SERVICE INFO – INA 0008

Інструкція з монтажу обвідних роликів 532 0158 10 і 532 0189 10

Номер LuK-AS: 532 0158 10 (стара версія)
532 0189 10 (нова версія)

Зображення 1: 532 0158 10 (стара версія)

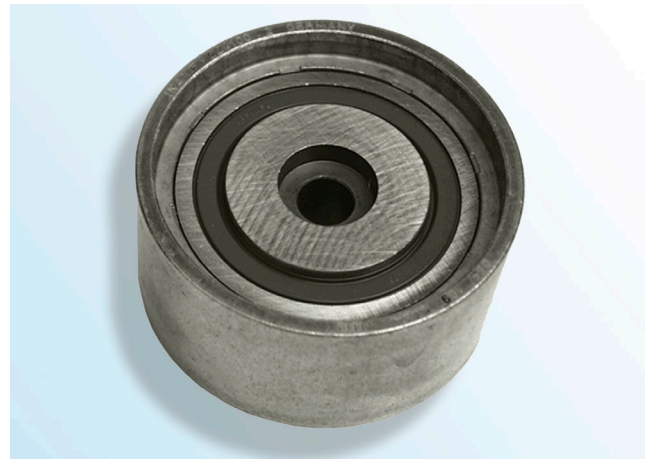
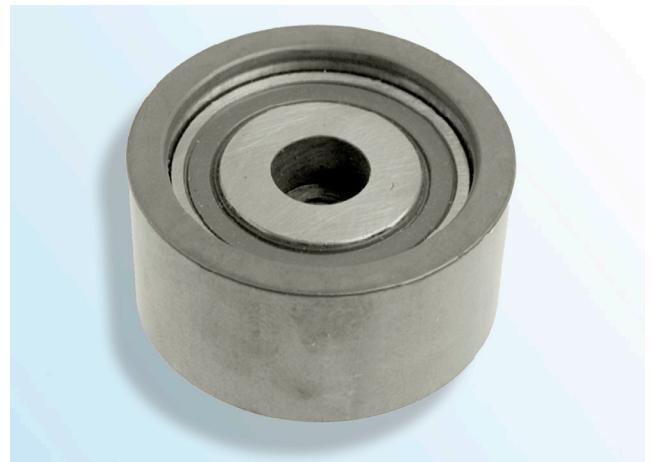
Обвідний ролик 532 0158 10 був замінений на обвідний ролик 532 0189 10.

Обвідний ролик 532 0158 10 необхідно кріпити за допомогою гвинта з внутрішнім шестигранним заглибленням в головці, який має довжину різьби 40 мм.

Обвідний ролик 532 0189 10 необхідно кріпити за допомогою гвинта з внутрішнім шестигранним заглибленням в головці, який має довжину різьби 30 мм.

Для монтажу обвідного ролика необхідно використовувати гвинт, що входить у комплект поставки.

Використання неправильних гвинтів може призвести до пошкодження двигуна!
